ラックオプション 換気パネル【RD41-1EK、5JK】仕様変更のお知らせ

ラックオプション 換気パネル 【RD41-1EK】
【RD41-5JK】

①スリット配列の変更（スリット数の変更はありません）

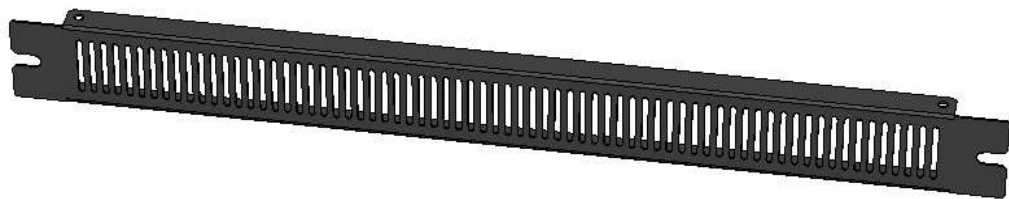
変更前

変更後
